Mission régionale d'autorité environnementale
CENTRE - VAL DE LOIRE

Avis délibéré

Construction d'un parc photovoltaïque au sol au lieu-dit

N°MRAe 2022-3654

Figure 2: Variante d'implantation retenue (Variante n°3) (source : étude d'impact, page 166)

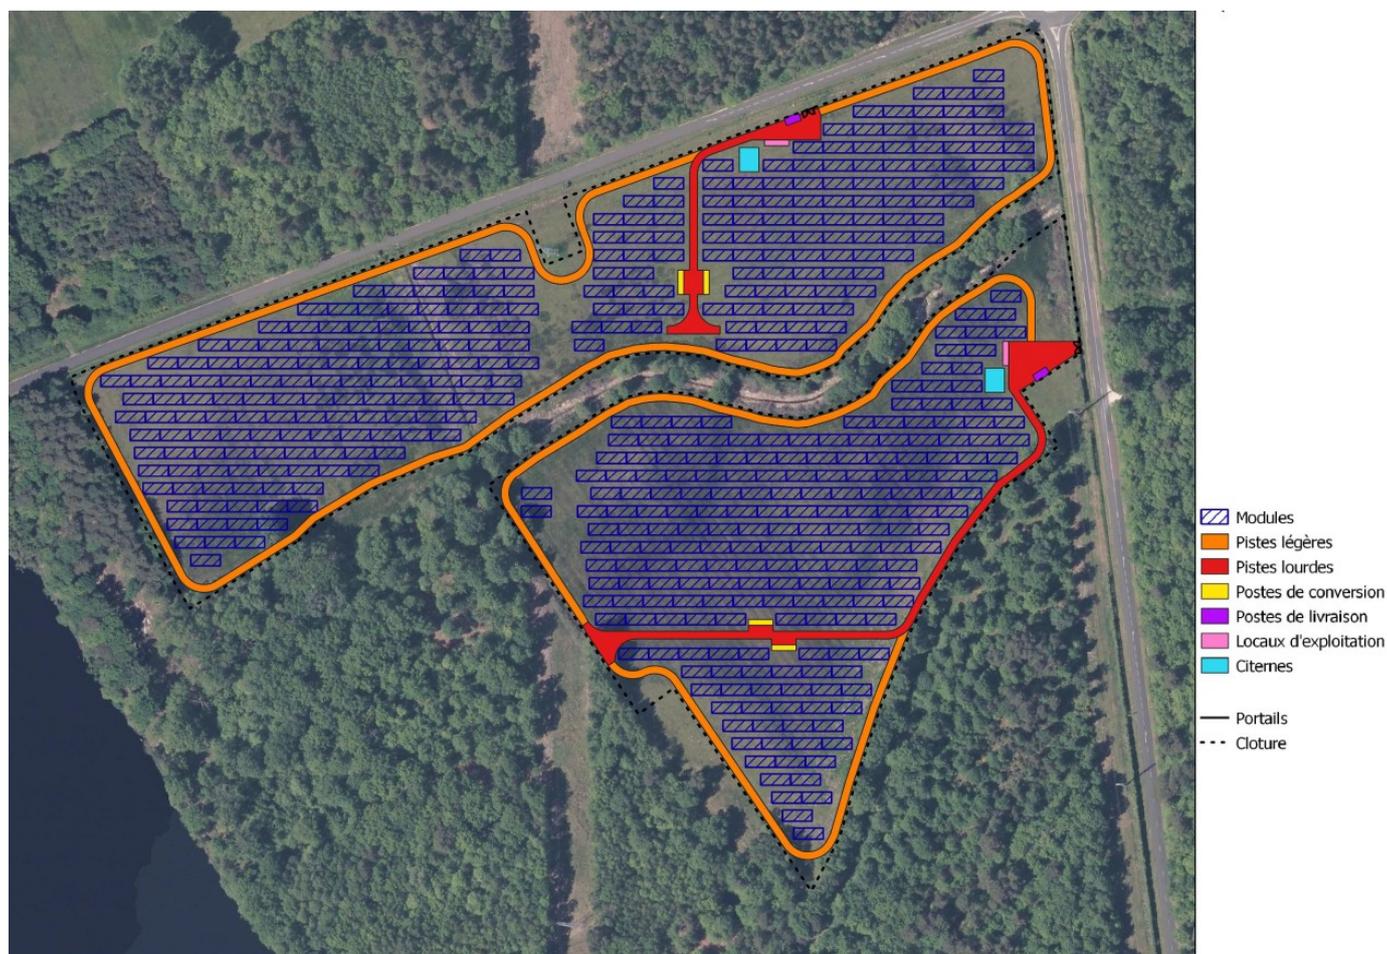
Le dossier présente trois variantes d'implantation du projet à l'intérieur du secteur d'implantation retenu. Le choix de la variante d'implantation est justifié dans le dossier au regard des enjeux les plus forts du secteur d'implantation : la biodiversité et en particulier les espèces nicheuses, le paysage, la présence de lignes RTE.

D'autres enjeux jugés modérés dans le dossier sont évités dans cette variante d'implantation. C'est le cas de la mare à l'ouest de la zone, du ruisseau qui traverse le site, de la ripisylve et des lisières considérés comme des habitats propices à la reproduction d'espèces. Pour la variante n°3, il est envisagé de ne pas affecter le boisement à l'est afin d'amoindrir l'éventuel dérangement occasionné pour certaines espèces dont les grenouilles vertes.

Le dossier indique que la variante définitive du projet (n°3), qui éloigne les premiers panneaux photovoltaïques du boisement à l'est, permet d'amoindrir l'effet visuel en vue proche, depuis la RD 122. La mesure d'évitement du boisement paraît effectivement adaptée à une partie seulement du secteur d'implantation. Elle limite uniquement le dégagement de vue vers les installations au niveau de l'étang des Vaux.

(Source : atlas du risque de feux de forêt en Centre-Val de Loire)

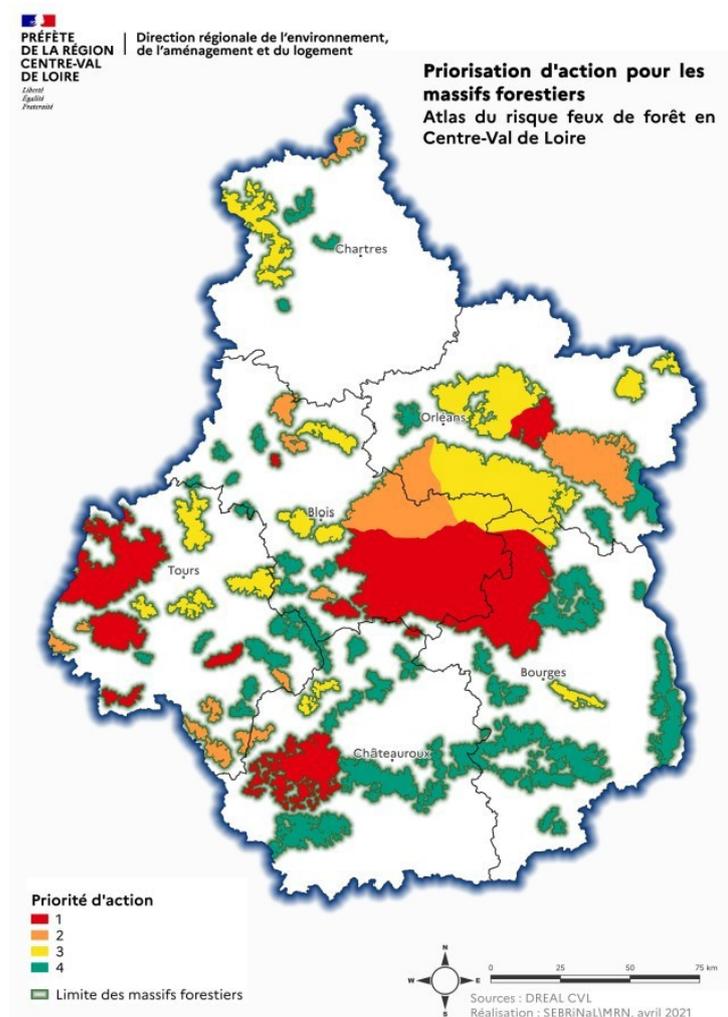
L'étude d'impact ne fait pas référence à l'atlas du risque de feux de forêt en Centre-Val de Loire qui identifie la commune de Veilleins en priorité d'action 1 (la plus élevée). En raison de cette absence le risque d'incendie est abordé d'une manière extrêmement générique sans le rapporter au contexte précis d'une installation photovoltaïque à proximité d'une forêt, les mesures proposées par l'étude d'impact ne permettent pas de s'assurer qu'en cas d'incendie il ne sera pas porté atteinte à l'intégrité du site Natura 2000 au sein duquel se trouve l'installation.

L'autorité environnementale recommande de reconsidérer les modalités de défense contre l'incendie sur le site pour garantir contre toute propagation au massif forestier adjacent.
